Comune di Riano

**Osservazioni al Progetto di Piattaforma per lo smaltimento
definitivo dei residui prodotti dal processo dell'End of Waste
(Istanza 053-2018)**

ai sensi dell'art.24 del D.Lgs. 152/2006 e s.m.i.

Riano, 7 gennaio 2019

Figura 4-1 – Aree adibite a Discarica in località Pian dell'Olmo nel Comune di Roma (in rosso l'intervento previsto, in blu il confine comunale)

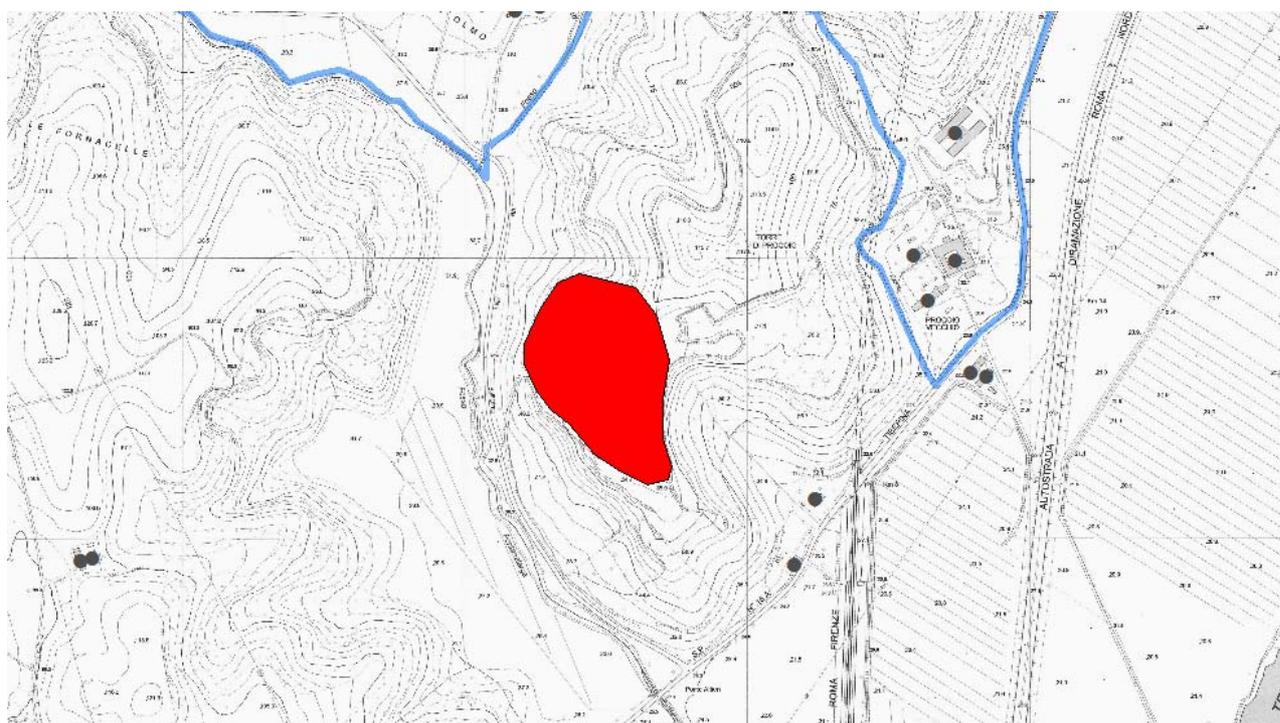
Come confine della Discarica è stato considerata la condizione peggiore, in virtù del principio di precauzione, in cui tutte le arre di cava verranno adibite a Discarica (Figura 4-1).

Figura 4-2 – Rilievo delle abitazioni e classi di distanza

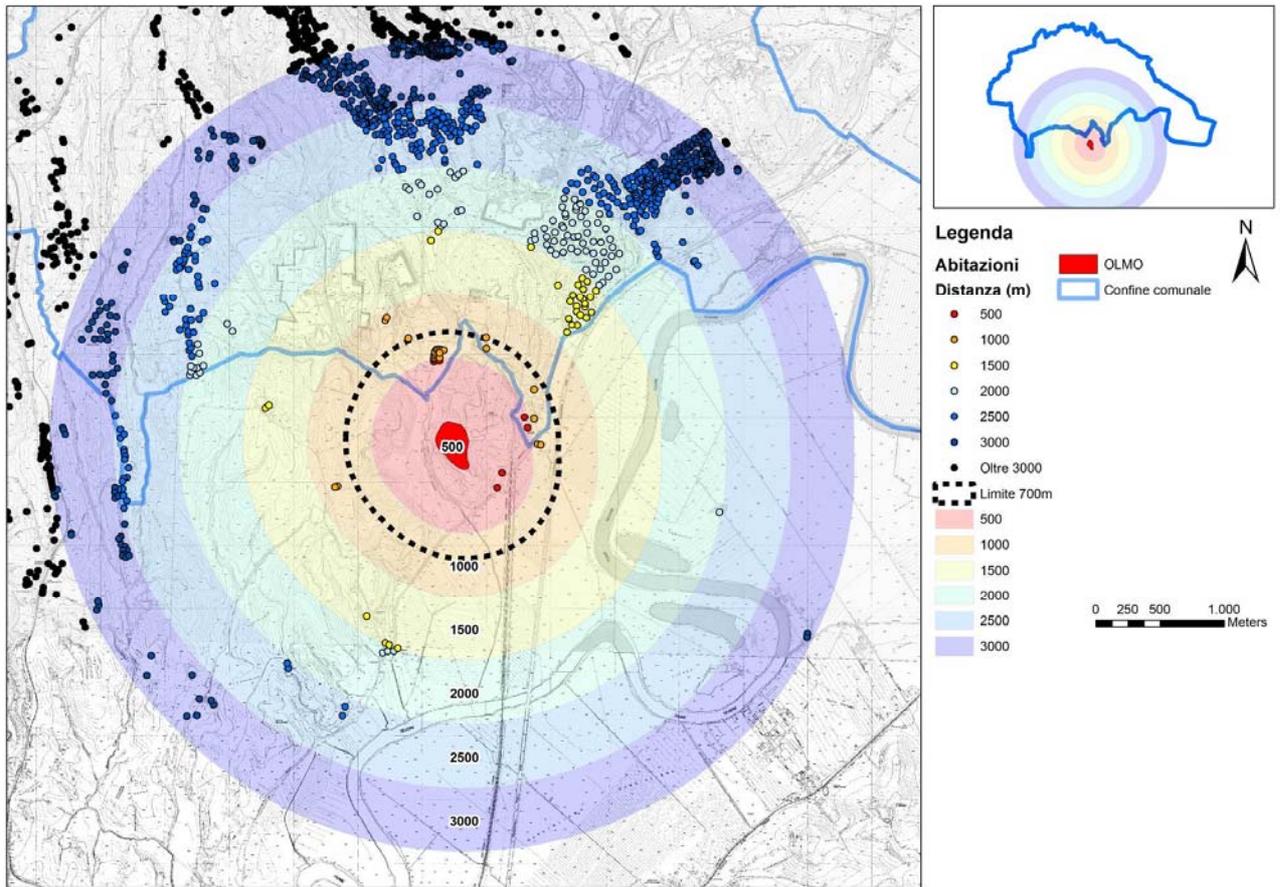
Dai risultati del rilievo, emerge come entro 500m dal confine della Discarica sono presenti **11** abitazioni, **23** entro i 700m, entro i 1000m si raggiungono **29** abitazioni e che entro i 1500m le abitazioni risultano essere **60** (Tabella 4-1).

L'edificio più vicino risulta essere ad una distanza di **270** metri dal bordo della Discarica

Il primo centro abitato è a circa **1000m** e a **490m** è presente un significativo nucleo abitato.

Figura 4-3 – Area di influenza della Discarica rispetto al territorio del Comune di Riano (confine in blu)

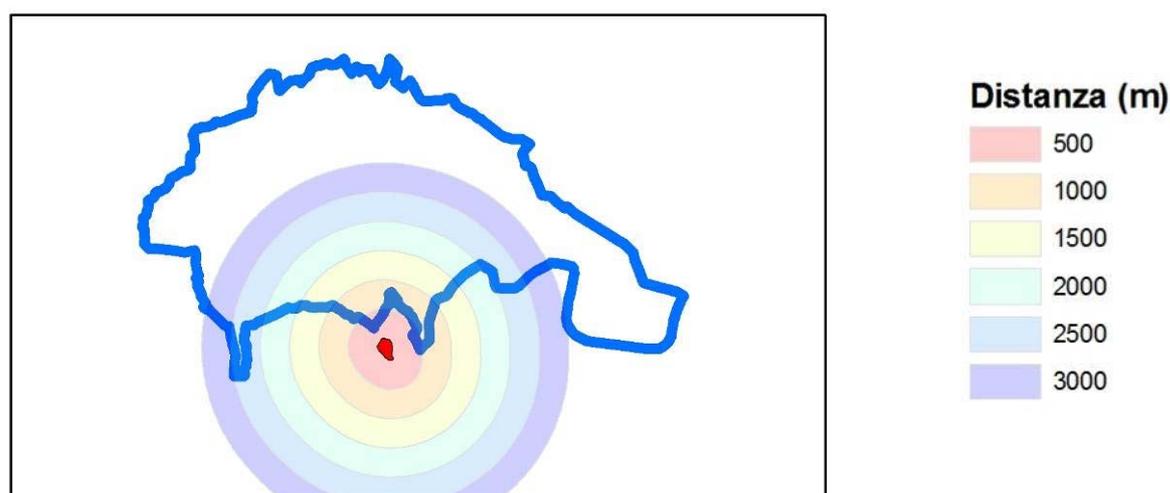
Da notare, inoltre che, stante le ridotte dimensioni del Comune di Riano, risulta che l'area ad una distanza di 3 km, che consideriamo come area di influenza, copre circa il 50% del territorio comunale in cui è possibile ritrovare il 75% della popolazione (Figura 4-3).

Figura 4-4 – Aree non servite dall'acquedotto pubblico (area indicata dal tratteggio rosso; in blu il confine del Comune di Riano)

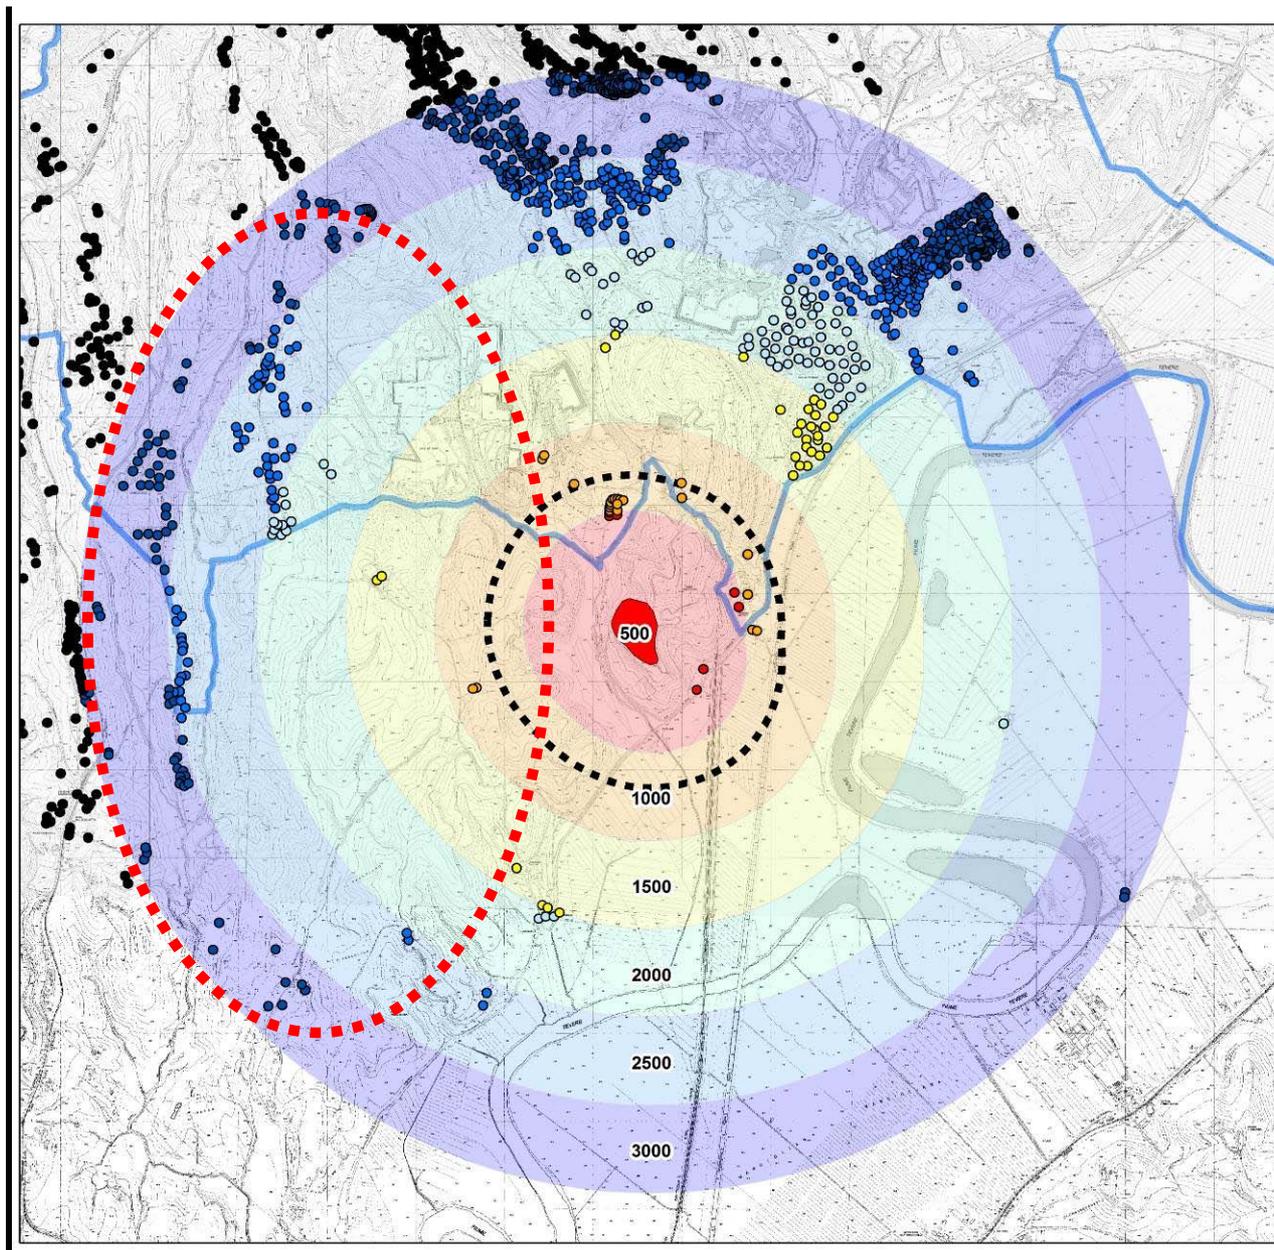
Al fine di salvaguardare la Salute Pubblica è necessario mettere in evidenza come le aree ad ovest della Discarica non risultano servite dall'acquedotto pubblico ([all.12](#)).

La falda che viene drenata viene utilizzata per uso potabile dalle case dei quartieri Stazzo Quadro, Codette e Colle delle Rose, nonché dalle attività estrattive, da un ristorante e dagli abitanti della zona di Pian dell'Olmo.

Le abitazioni di queste aree provvedono all'approvvigionamento idrico attraverso pozzi. Proprio questa condizione rappresenta un fattore di rischio in considerazione della ridotta distanza ed aggravato dal fatto che tali aree si trovano, rispetto alla falda acquifera, a valle della Discarica.

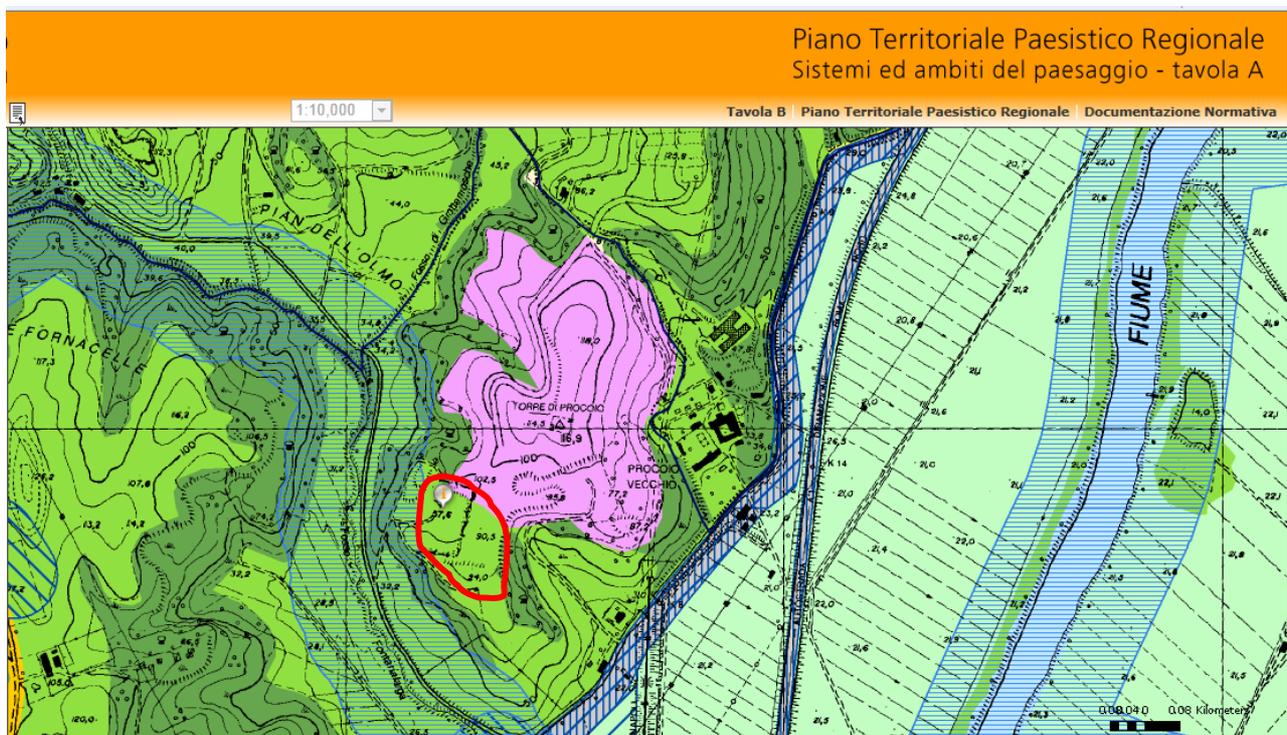
L'area della discarica interessa due tipologie di paesaggio individuate dal PTPR: Paesaggio dell'insediamento storico diffuso, Paesaggio Naturale e Paesaggio Naturale di Continuità. In entrambi la realizzazione o l'ampliamento delle discariche non è consentito. **Tale prescrizione ha portato all'espressione di un parere negativo della Regione Lazio (13 Ottobre 2009) per una precedente proposta di discarica a Quadro Alto.**

E' presente, inoltre, la fascia di rispetto del corso d'acqua.

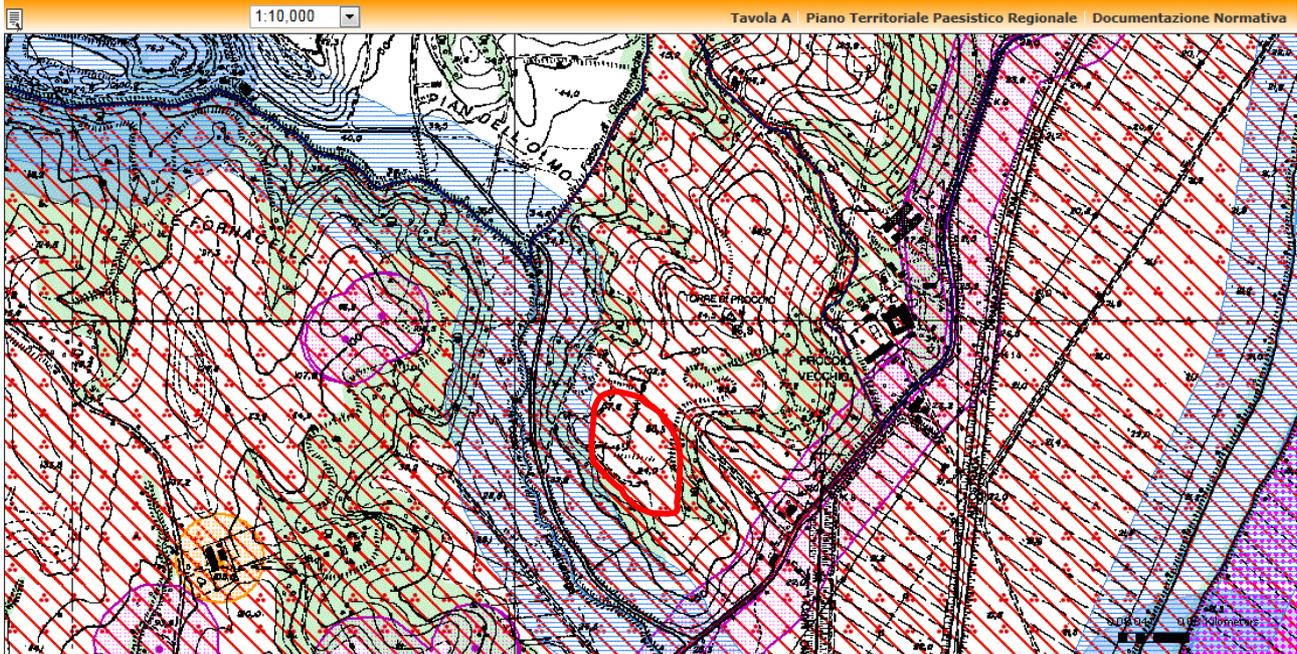
La Tavola B del PTPR riporta i provvedimenti di dichiarazione di notevole interesse pubblico effettuati dallo Stato con decreto del Ministro per i beni e le attività culturali e dalla Regione Lazio tramite deliberazioni della Giunta Regionale. Mette pertanto in evidenza l'articolazione di vincoli nell'area:

- **Decreti archeologici**
 - Tevere Flaminia, Prima Porta, Malborghetto (Decreto 99 del 30 Aprile 1997; nota SAR n° 35804 del 23.12.1999)
- **Beni d'insieme (c,d)**
 - Procoio Altieri (DM n.176 del 22 Maggio 1985)
 - Valle del Tevere (DGR n.14 del 19 Maggio 1990)

Figura 4-5 – Estratto della Rete Ecologica Provinciale della Provincia di Roma (l'area della Discarica è riconosciuta come Stepping Stones)

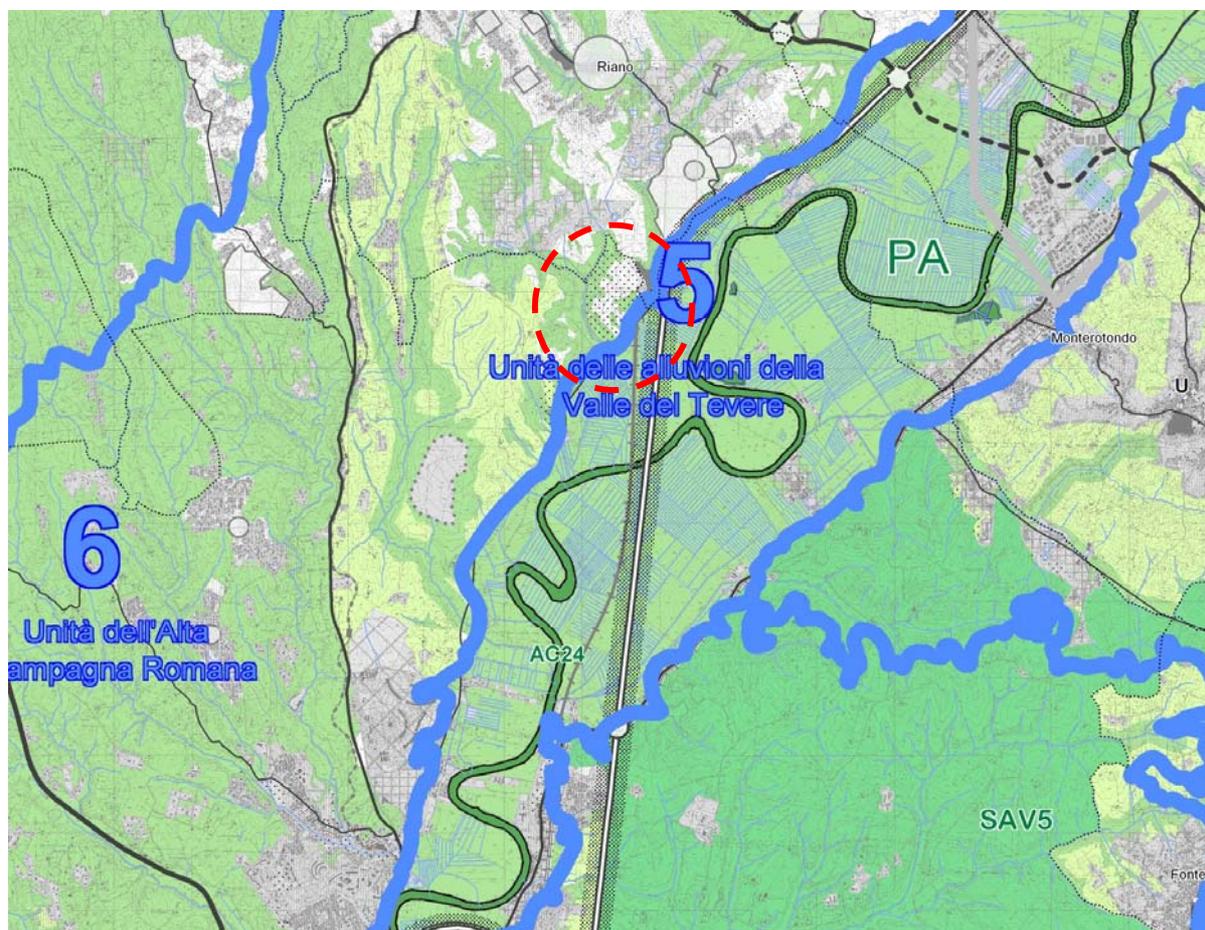
Nella Rete Ecologica Provinciale della Provincia di Roma (parte integrante del Piano Territoriale Provinciale Generale - PTPG) l'area della discarica è riconosciuta come **Area di Connessione primaria** e, in virtù di questa caratteristica, è inserita tra le **aree prioritarie provinciali di intervento** (art.91) in cui realizzare un progetto di recupero ambientale integrato delle cave abbandonate per attività legate al tempo libero metropolitano attraverso un programma di riqualificazione anche con finalità turistico ambientale.
